# Mémoire en réponse de l'Avis de la MRAE sur la révision allégée du PLU de Penchard

*L'avis de la MRAE APPIF-2024-124 du 5 novembre 2024*

Figure 1 : Extrait de la carte stratégique des bruits en période diurne (4ème échéance)

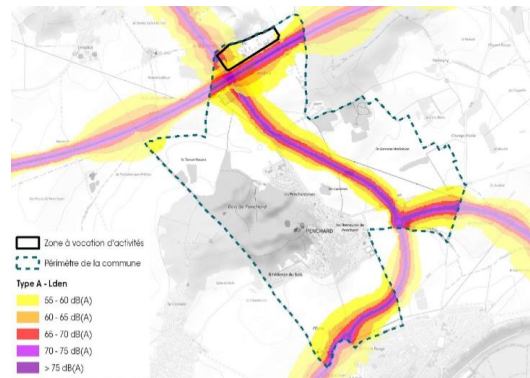
**Observation n°5 :** L'Autorité environnementale recommande de :

- réaliser sur le site des mesures des niveaux de bruit dans l'emprise de la future zone UX ;
- renoncer à la localisation de logements dans le site concerné par le projet de révision du PLU.

La zone concernée par la présente révision allégée se situe à la croisée de la RN330 et de la LGV, infrastructures de transport classées en fonction de leurs caractéristiques acoustiques et de leur trafic et faisant l'objet de cartes stratégiques de bruit. Ces éléments permettent d'ores et déjà d'avoir un aperçu bibliographique fiable et actualisé de l'ambiance sonore au droit du site. Ces données sont renseignées au paragraphe 3.6.2 de l'évaluation environnementale.

Il en ressort que les nuisances sonores émises par ces infrastructures ne concernent qu'une partie de la zone objet de la présente révision allégée. En période diurne, l'ambiance sonore maximale relevée (partie ouest du site) s'élève en moyenne à 65 dB(A).

Figure 3 : Rappel des réseaux électriques identifiés sur le territoire communal

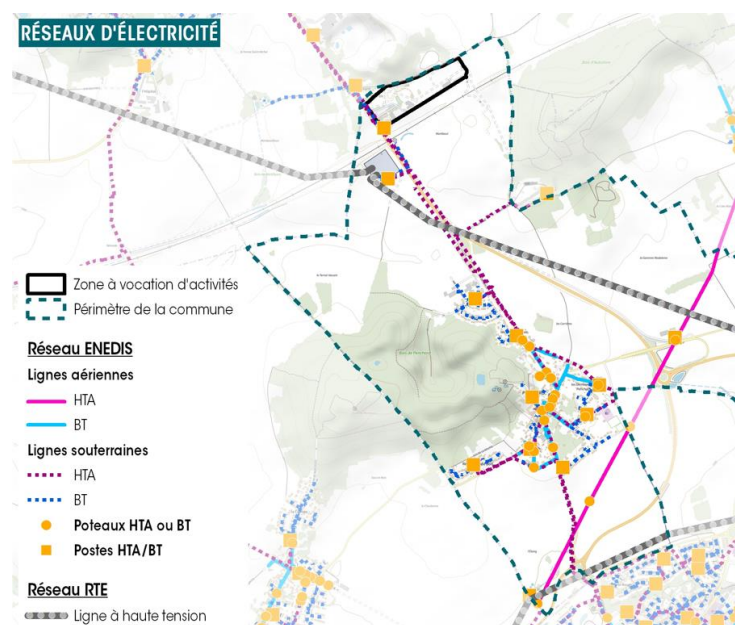
**Observation n°7 :** L'Autorité environnementale recommande de documenter et prendre le cas échéant en compte les effets des lignes à très haute tension et du poste électrique de risque d'exposition aux champs magnétiques des populations accueillies sur le site, au regard notamment des données publiées par l'ANSES conduisant à reconsidérer les surfaces susceptibles d'être urbanisées

La zone concernée par la révision allégée du PLU est longée par une ligne souterraine HTA. Contrairement à ce qui est énoncé aux termes de l'avis, ce type de lignes souterraines renvoie à des **lignes moyenne tension**, comprise entre 1 000 volts (1 kV) et 50 000 volts (50 kV).

- La vocation de la zone révisée exclut l'implantation d'établissements accueillant des populations sensibles tels que les crèches, maternelles ou écoles primaires. En effet, la zone UX concerne un secteur à vocation d'activités économiques et de logements ;
- Conformément à ce qui est préconisé par l'ANSES, **le poste électrique ainsi que la ligne à très haute tension identifiée au sud-ouest se situent à plus de 50m de la zone UX envisagée, à une distance d'environ 180m.**
